Søhøjlandet
Ref. MALSI
Den 16. maj 2023

Screeningsansøgning i henhold til miljøvurderingsloven Vandløbsprojekt i skovrejsningsområdet True Skov

Det ændrede forløb fra B15 til F1 er vist med gul stiplede linje på nedenstående kort udsnit:

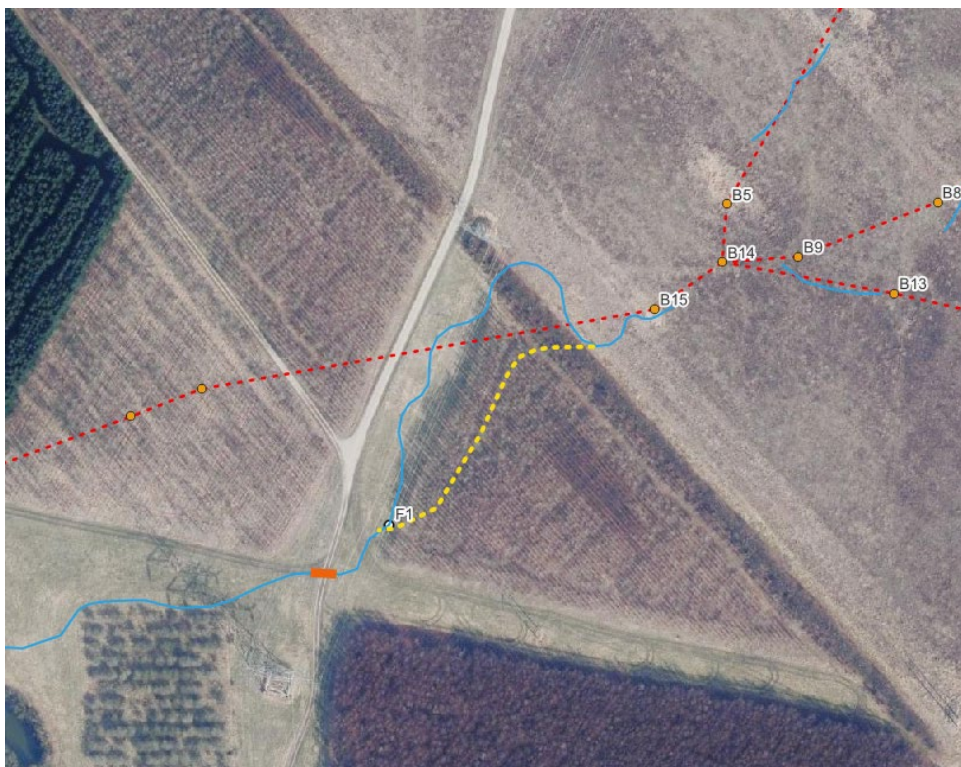
På side 9, tekstafsnit 2 i projektbeskrivelsen med punktet B14 til F1 er beskrevet et forløb fra B15 til F1 på ca. 205 m og forløbet er vist på kortbilag A til projektbeskrivelsen. Dette forløb fra B15 til F1 ønskes ændret til et andet forløb længere mod øst i den eksisterende beplantning. Det ændrede forløb ønskes rykket længere mod øst af hensyn til højspændingsledningerne, således at vandløbet ikke kommer til ligge lige under højspændingsledningerne.
